WZP.271.10.1479.2021.E

„Wykonanie robót budowlanych polegających na przebudowie, nadbudowie, rozbudowie Teatru Polskiego im. Hieronima Konieczki w Bydgoszczy” - WZP.271.10.2021.E

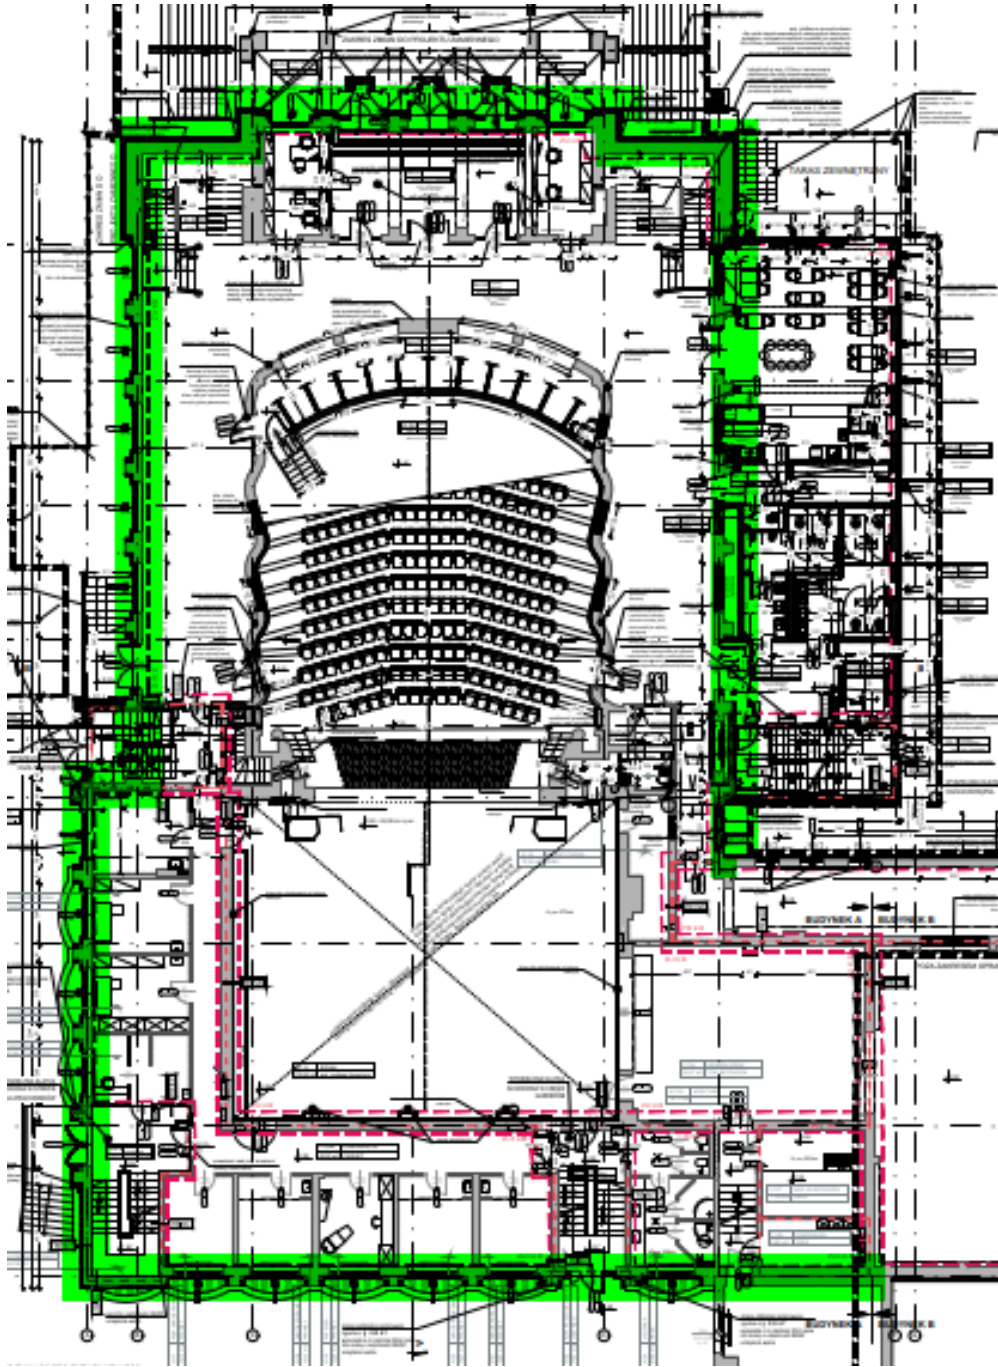
421	<p>Pytanie <i>W folderze „DP-PB Zmian do zamiennego 2020-SKAN” na rysunkach „259 TPB PB-Z A06 Przekrój AA” oraz „260 TPB PB-Z A07 Przekrój BB” została zamieszczona poniższa informacja:</i></p> <p>Przed wykonaniem warstw termicznych należy usunąć istniejącą warstwę styropianu, planowaną zewnętrzną okładzinę termoizolacyjną istniejących ścian budynku wykonać do 10 cm grubości o jak najmniejszym współczynniku przenikania ciepła (zgodnie z wytycznymi Miejskiego Konserwatora Zabytków Postanowienie nr BKZ.4120.15.3.3.2021.SM z dnia 17.05.2021 r.).</p> <p style="text-align: center;">  </p> <p><i>Prosimy o informację, w którym miejscu znajduje się istniejąca warstwa styropianu do usunięcia, o której mowa w zamieszczonej uwadze.</i></p>

Odpowiedź:

Zamawiający informuje, że istniejąca warstwa styropianu znajduje się na całej elewacji Teatru – lokalizacja zgodnie z poniższym schematem – zaznaczenie kol. ZIELONYM (dotyczy również ścian komina scenicznego oraz istniejących ścian zewnętrznych widowni).
